Elektrische installaties op laagspanning en op zeer lage spanning (Boek 1 - KB 8/09/2019) - Algemene Directie Energie

📄 Aard onderzoek: Periodieke inspectie (Boek 1 6.5)

Verslag van onderzoek: elektrische installatie

Verslag N° 64.604

Bord 2

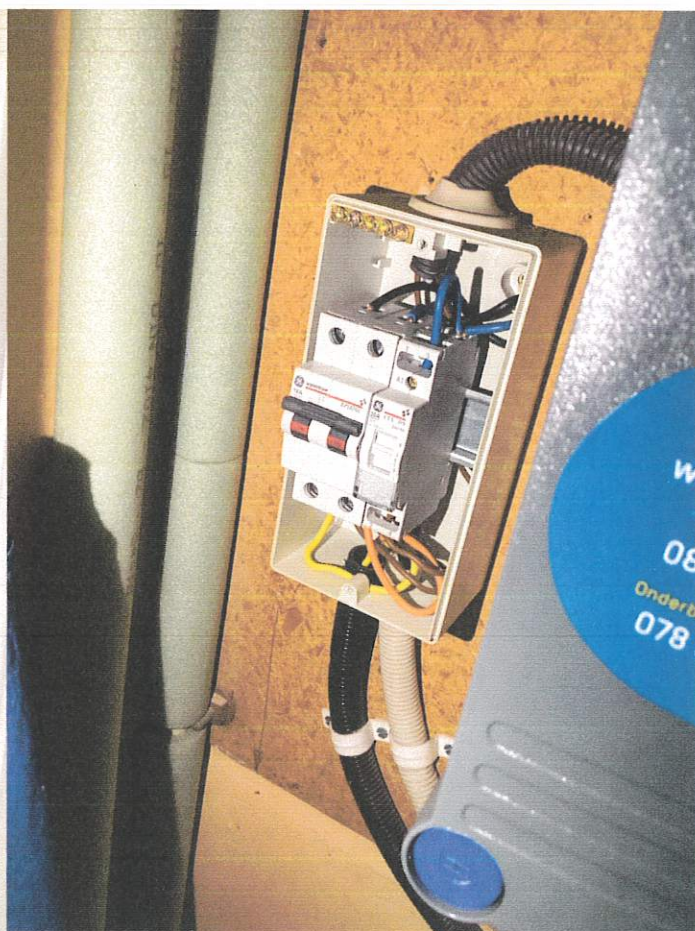
F. Elektrische bord		
	De toegankelijkheid van het schakelbord is te verbeteren.	B1: 5.3.5.1.; B3: 5.3.5.1.
	Het schakelbord dient vervangen te worden, de beschermingsgraad tegen rechtstreekse aanraking is onvoldoende.	B1: 5.3.5.1.; B3: 5.3.5.1
	Het verdeelbord is te voorzien van een achterwand.	B1: 5.3.5.1.; B3: 5.3.5.1.
	Deur of afschermplaat van het schakelbord (terug)plaatsen. Aanraking van naakte onder spanning staande delen is mogelijk.	B1: 4.2.2.3.; 5.1.4.; 5.3.5.1.; B3: 4.2.2.2.; 5.1.4.
	De genaakbare, naakte onder spanning staande delen zijn niet op een afdoende wijze afgeschermd.	B1: 4.2.2.3.; 5.1.4.;B3: 4.2.2.2.; 5.1.4
	De niet-gebruikte invoeringen van het schakelbord of kast dienen afgedicht te worden.	B1: 4.2.2.3.; 5.1.4.; 5.3.5.1.
	De smeltveiligheidshouders of houders van automatische schakelaars dienen voorzien te worden van calibreerelementen.	B1: 5.3.5.5.; B3: 5.3.5.5.

Markering van schakelvermogen op de automaten niet aanwezig.

Kalibreer element plaatsen voor de penautomaten of zekeringen of vervangen
